**Oggetto: D.Lgs. 152/2006 e s.m.i. Verifica di Assoggettabilità a Valutazione di Impatto Ambientale del progetto "Centro recupero rifiuti da demolizione in Comune di Cerano" presentato dalla Ditta Milano Recuperi S.r.l.
Trasmissione contributo tecnico-scientifico.**

Relazione di contributo tecnico scientifico

Progetto: Centro recupero rifiuti da demolizione in Comune di Cerano

Proponente: Milano Recuperi S.r.l.

Fig. 2: Planimetria generale di progetto

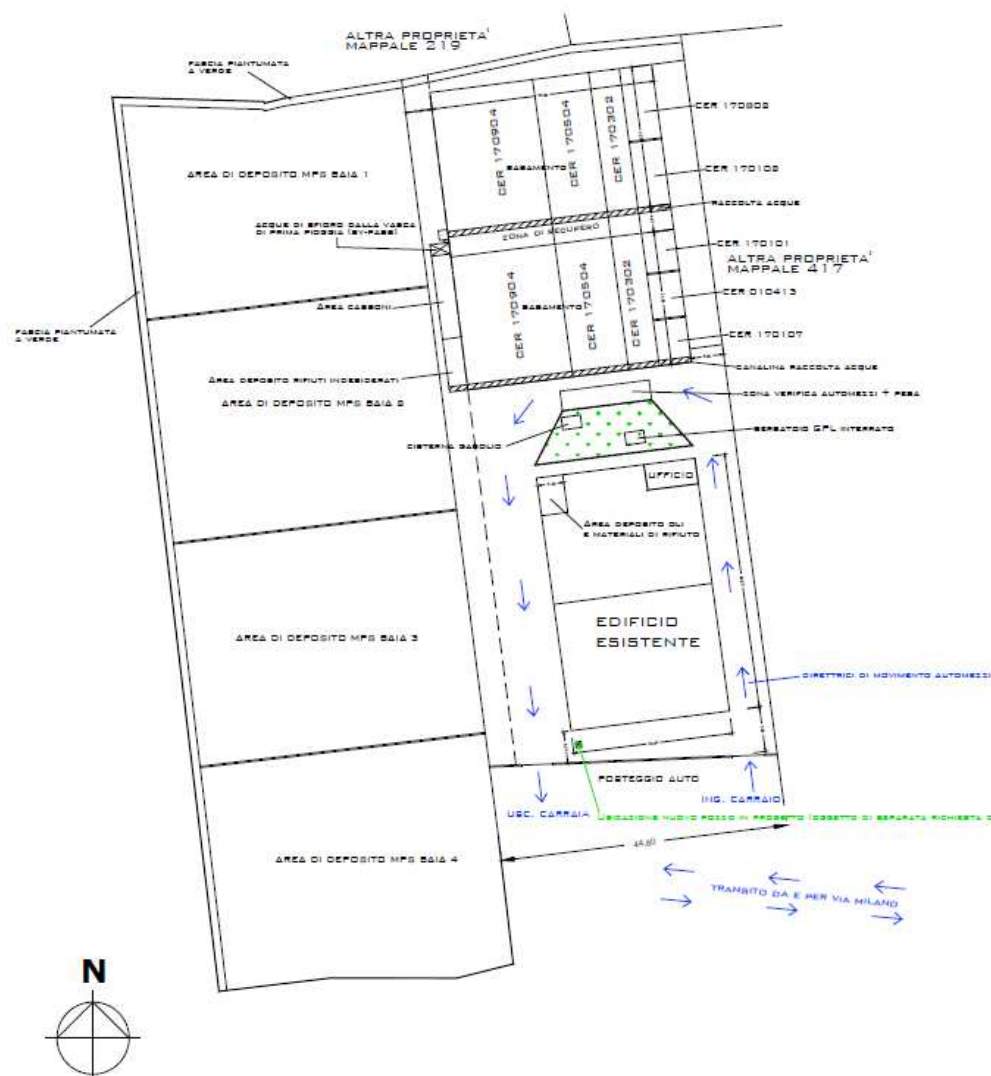
4. In relazione alla planimetria di progetto si ritiene che debba essere verificata l'adeguatezza degli spazi da dedicare alla messa in riserva dei rifiuti, in considerazione della necessità di disporre di spazi di manovra dei mezzi che operano all'interno dell'impianto, nonché dello spazio destinato al trattamento. Si chiede, inoltre, di indicare in planimetria il posizionamento dell'impianto di trattamento rifiuti.

Si osserva, infine, che non è chiaro in quali aree saranno stoccati i materiali a seguito di trattamento in attesa degli esiti delle verifiche attestanti la cessazione della qualifica di rifiuto.

10. Con riferimento alla presenza di una cisterna di gasolio, si chiede di specificare le misure di mitigazione adottate al fine di ridurre il rischio di contaminazione delle matrici ambientali.
11. Si chiede di indicare le caratteristiche degli interventi di mitigazione visiva dell'impianto (fascia piantumata perimetrale) e di darne rappresentazione nella planimetria di progetto.

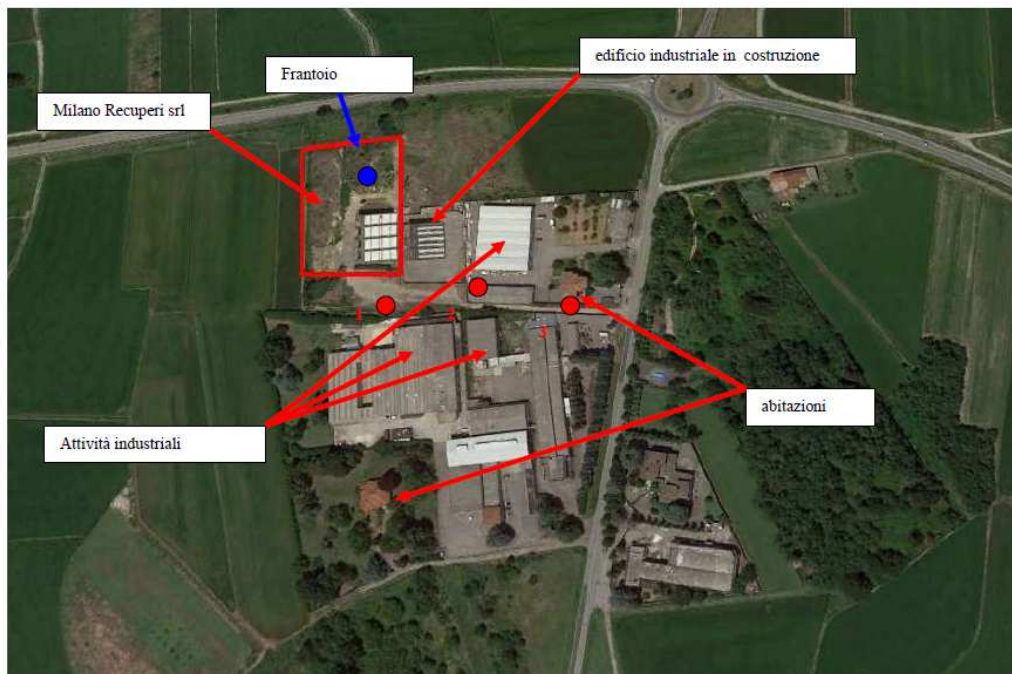
I rilevamenti fonometrici sono stati effettuati in periodo di riferimento diurno nei punti indicati nella sottostante immagine estratta dal documento presentato.

Le risultanze contenute nel documento certificano, presso i punti di misura, il rispetto dei limiti assoluti di immissione in periodo di riferimento diurno. Tuttavia, nulla viene detto circa gli orari di funzionamento degli impianti, il rispetto dei limiti differenziali di immissione sonora presso i recettori e il contributo acustico apportato dal traffico indotto; a tal proposito si fa presente che non vengono fornite informazioni circa il numero di mezzi pesanti/giorno necessari per il conferimento/trasporto del materiale e delle tratte stradali utilizzate per tale scopo.

Si ritiene pertanto necessario acquisire integrazioni in merito a quanto sopra evidenziato.
